ATTO DIRIGENZIALE

OGGETTO: [ID VIP 10071] - Parco eolico de nominato "Capece", costituito da 10 aerogeneratori di potenza unitaria di 6,6 MW, per una potenza complessiva pari a 66 MW, da realizzarsi nei comuni di Francavilla Fontana (BR), San Michele Salentino (BR), San Vito dei Normanni (BR) e Latiano (BR), incluse le opere di connessione alla RTN e un sistema di accumulo da 20 MW.

SCHEDA ISTRUTTORIA VALUTAZIONE DI IMPATTO AMBIENTALE

Procedimento:	ID VIP 10071
	Valutazione di Impatto Ambientale (VIA) PNIEC-PNRR nell'ambito del Provvedimento Unico in materia Ambientale ai sensi del art.27 del D.Lgs 152/2006 e ss.mm.ii.
Oggetto:	Progetto per la realizzazione di un impianto eolico denominato "Capece", costituito da 10 aerogeneratori di potenza unitaria di 6,6 MW per una potenza complessiva pari a 66 MW, da realizzarsi nei comuni di Francavilla Fontana (BR), San Michele Salentino (BR), San Vito dei Normanni (BR) e Latiano (BR), incluse le opere di connessione alla RTN e un sistema di accumulo da 20 MW.
Tipologia:	D.Lgs. n. 152/2006 come s.m.i. Parte seconda, ALLEGATO II – Progetti di competenza statale, punto 2) "impianti eolici per la produzione di energia elettrica con potenza co

Figura 03: Area su ortofoto del parco eolico con aerogeneratori, cavidotto e stazione SSEU con indicazione del buffer di 3 Km

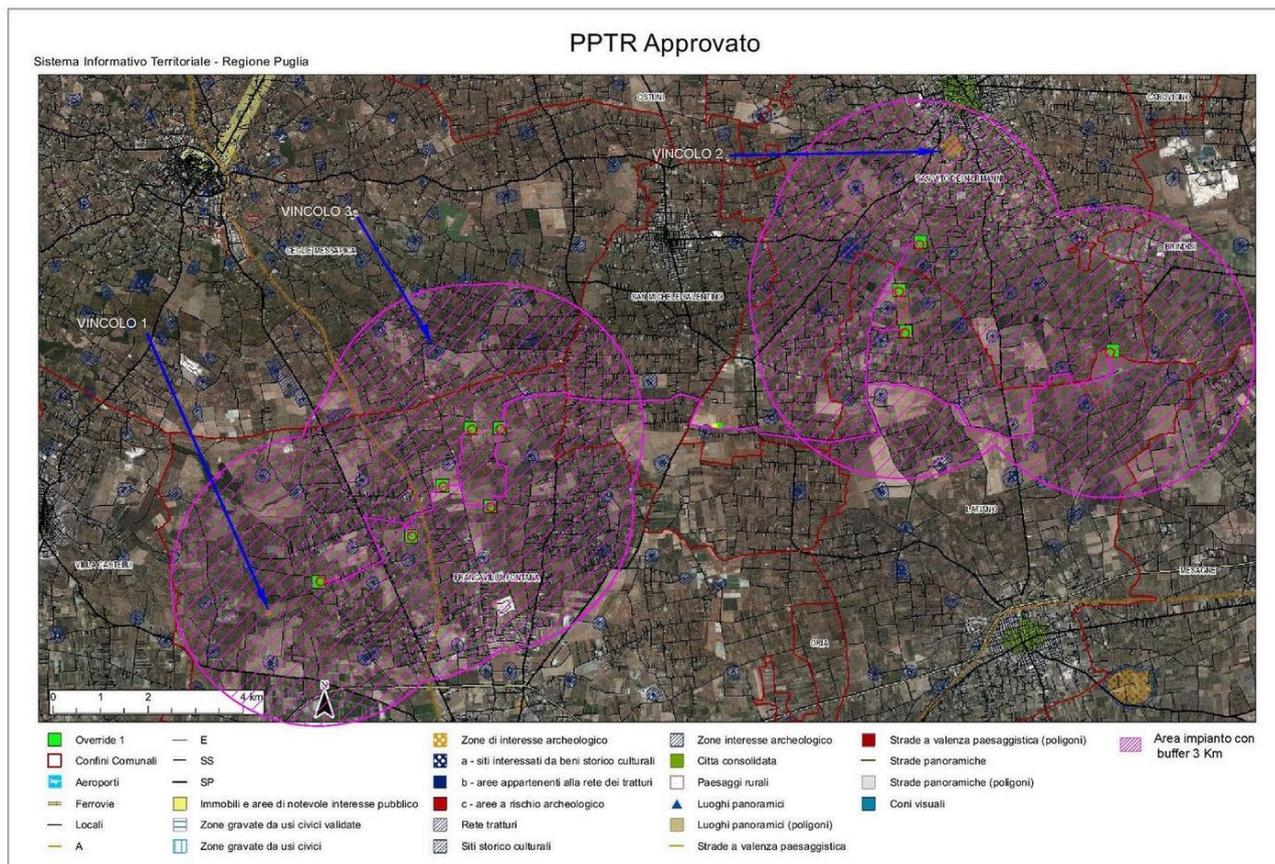
Per quanto riguarda il criterio **lett. c-quater)** l'area dell'impianto eolico **non ricade** nel perimetro dei beni sottoposti a tutela ai sensi del D.Lgs 42/2004 e **ricade** nella fascia di rispetto di 3 km (perché trattasi di impianto eolico) dei beni sottoposti a tutela ai sensi della seconda parte o dell'art.136 del medesimo decreto. In particolare si sono riscontrati i seguenti vincoli (Fig 03):

- **Componenti Culturali ed Insediative – Beni Paesaggistici – Zone di interesse Archeologico**
 1. Specchia Giovannella Vincolo Archeologico Cod. ARC0223 e Cod ARC0222 – Vincolo diretto ed indiretto- Num Decreto 09/12/1992 - l'aerogeneratore WGT01 è posizionato ad una distanza di 1.2 km;
 2. Castello – san Vito dei Normanni -Vincolo Archeologico Cod ARC0252 – Vincolo diretto ed indiretto - Num Decreto 26/08/1996, - l'aerogeneratore WGT09 è posizionato ad una distanza di 1.9 km;
- **Componenti Culturali ed Insediative – Beni Paesaggistici – Testimonianza della stratificazione insediativa- a. Siti interessati da Beni Storico Culturali –**
 3. CHIESA RUPESTRE S. MARIA DELLA GROTTA INTEGRAZIONE PUG art.96 e DGR 2182/2017 Cod ARK0684 - Vincolo Architettonico diretto num dec. 09-11-1993 Istituito ai sensi della L. 1089 - distanza di 1.7 km l'aerogeneratore WGT05 e 2.0 km da WGT06;

Si segnala la presenza nell'area di buffer degli aerogeneratori di un numero rilevante di masserie con segnalazione architettonica:

Figura 07: Area dell'impianto con indicazione delle aree con altri impianti FER da fonte eolica

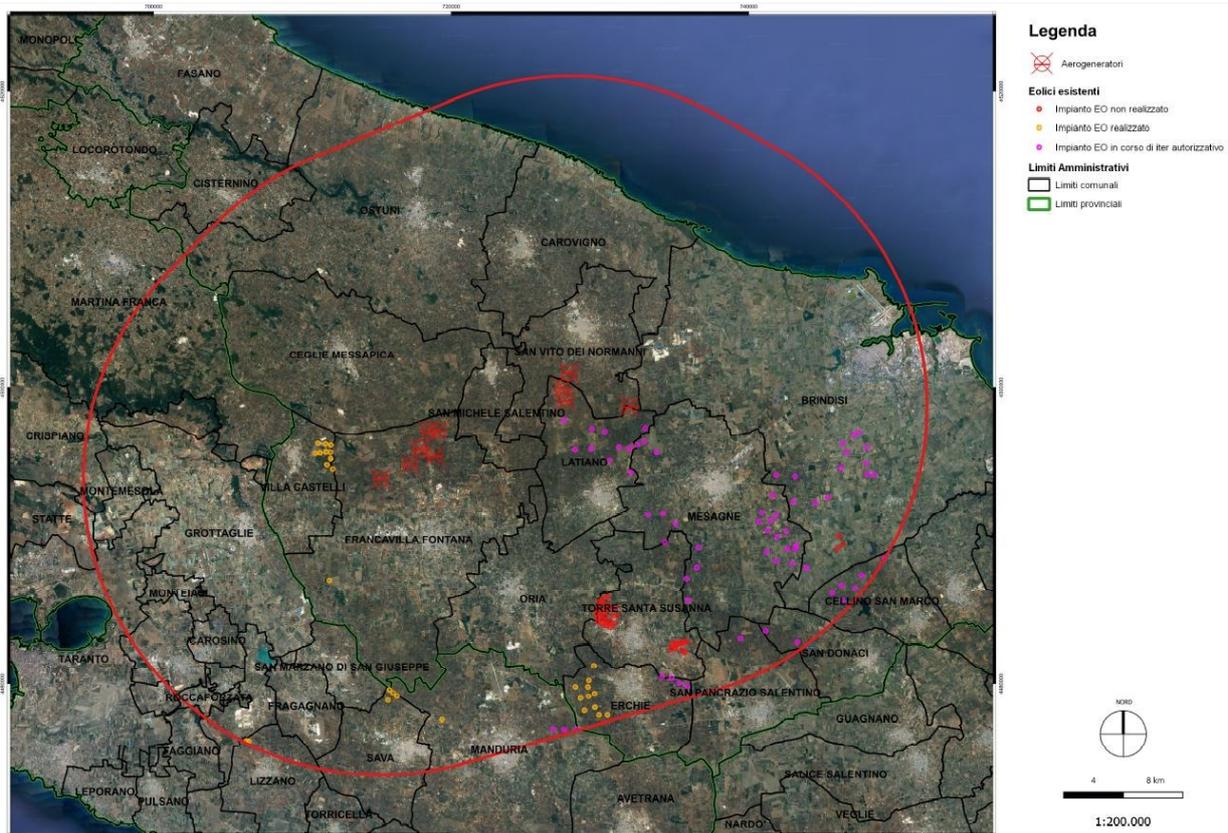
Analizzando l’area dell’impianto in relazione ad **ALTRI IMPIANTI ALIMENTATI DA FONTI RINNOVABILI** risulta Dalla cartografia consultabile risulta sul SIT Puglia risulta che sono presenti numerosi impianti già realizzati. In un buffer di 20 km risultano presenti (Fig.09):

- **Eolico:** è presenti **1 parco eolico con 10 torri eoliche, E/214/07 già realizzato nel comune di Villa Castelli** a distanza di 2.8 km da WTG01, n° 5 impianti realizzati e molti in corso di autorizzaione nel buffer di 20 km;
- **Fotovoltaico:** sono rilevati diversi impianti esistenti e molti in corso di autorizzazione.

Figura 09: Evoluzione della zona d'ombra e alcuni corpi ricettori

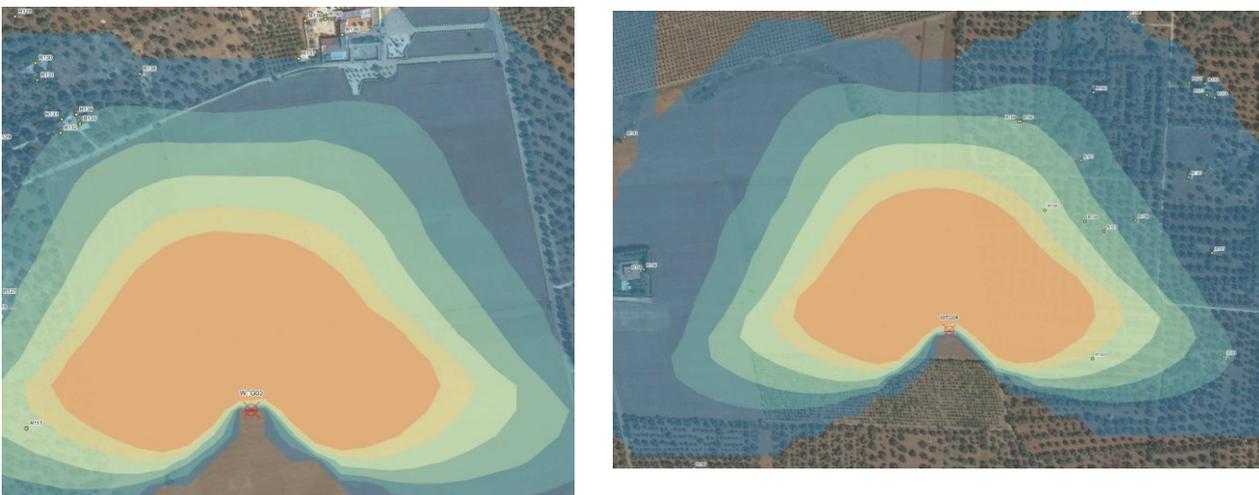
Alcuni corpi ricettori sono agriturismi con piscine e la zona d'ombra investe le aree esterne. E stata analizzata l'evoluzione dell'ombra prodotta dall'impianto nel caso reale, ovvero il sole non è presente per l'intera giornata ed è risultato che su alcuni ricettori zone di ombre per una durata fino a 30 ore/anno.

Figura 10: inquadramento su base ortofoto dei ricettori nell'intorno di 500 m dalla WTG

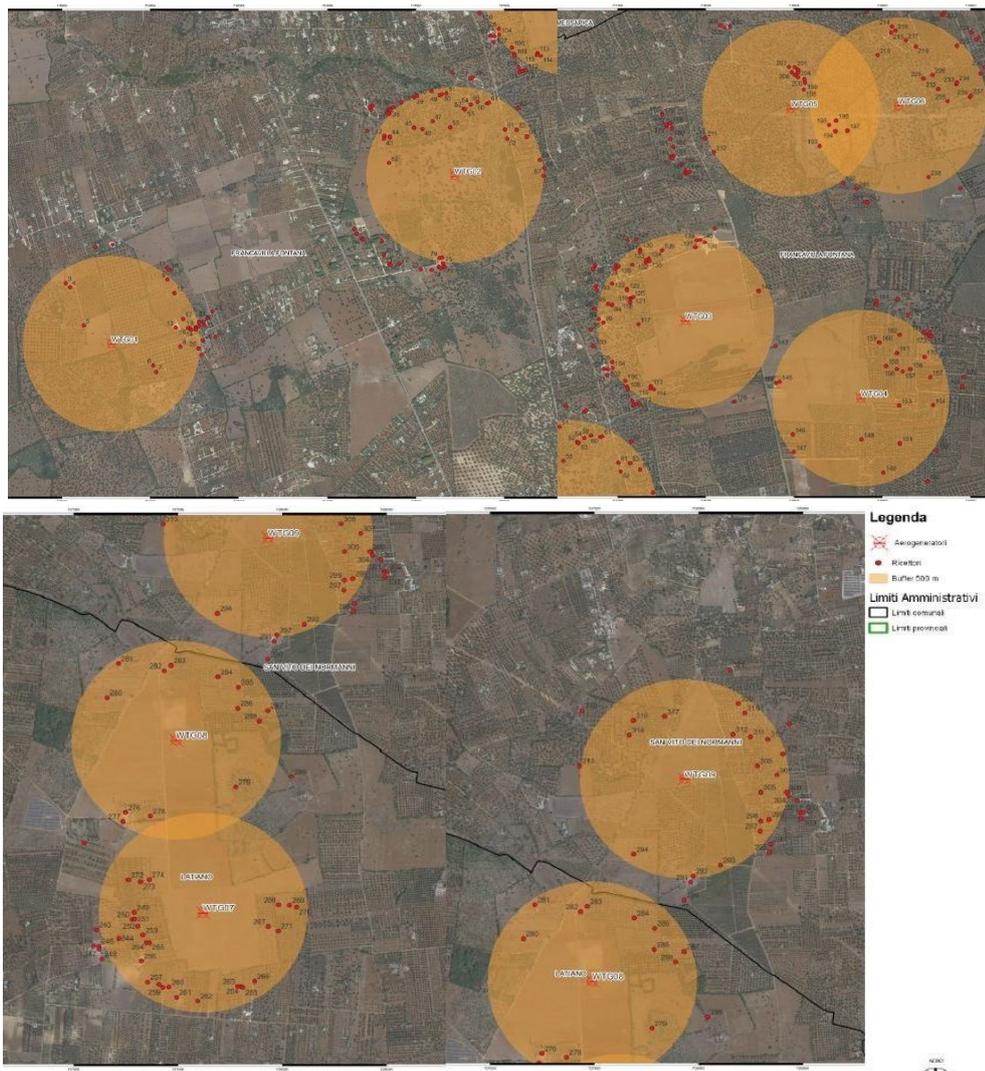
Dalle planimetrie allegate al progetto "report sulle tipologie di fabbricati DM2010" risulta la presenza di molti fabbricati nel Buffer 709.96 m (Distanza di sicurezza rispetto al calcolo della gittata di un frammento di pala). Inoltre come da allegato al progetto "R3UEQM4_RELAZIONE CRITERI DI INSERIMENTO" esistono 333 edifici nel raggio compreso tra i 217 m (Ed R153) e i 550 m.

Si conclude che gli edifici nelle vicinanze degli aerogeneratori sono in numero rilevante e sono posizionati a distanze non di sicurezza da abitazioni private.

Figura 11: Carta della visibilità degli impianto con indicazione degli aerogeneratori

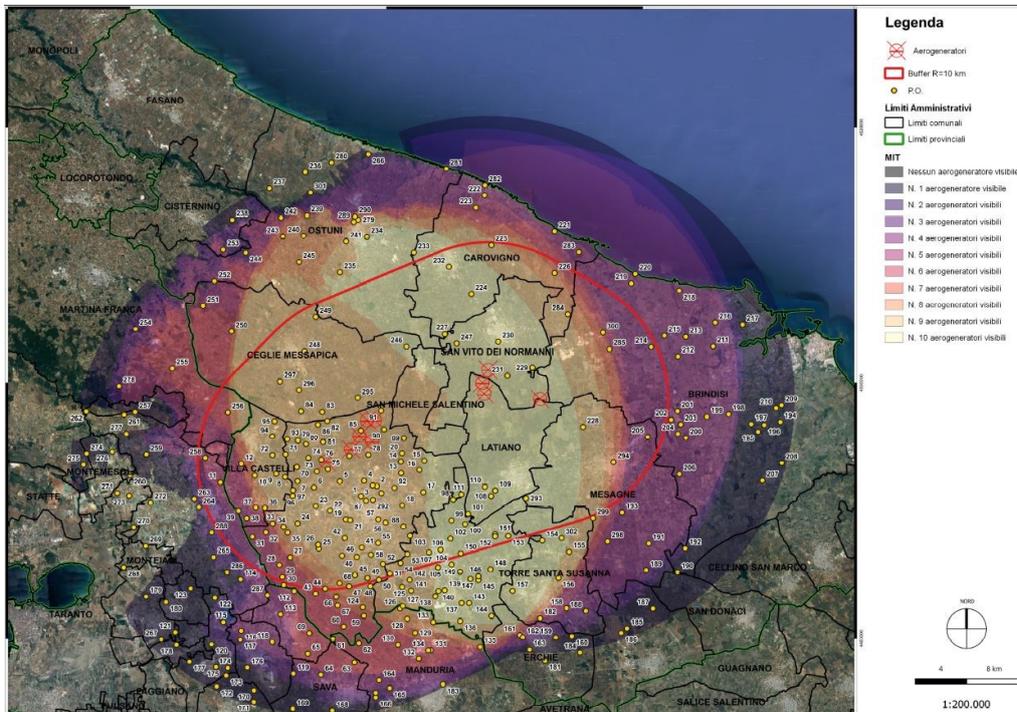
Come misura di mitigazione in fase progettuale è stato seguito il criterio di mantenere una bassa densità di collocazione tra gli aerogeneratori, di razionalizzare il sistema delle vie di accesso e di ridurre al minimo le interazioni con le componenti ambientali sensibili, presenti nel territorio.

Dalle Relazioni tecniche non si evincono misure di compensazione se non campagne di informazione e di educazione ambientale coinvolgendo le scuole.
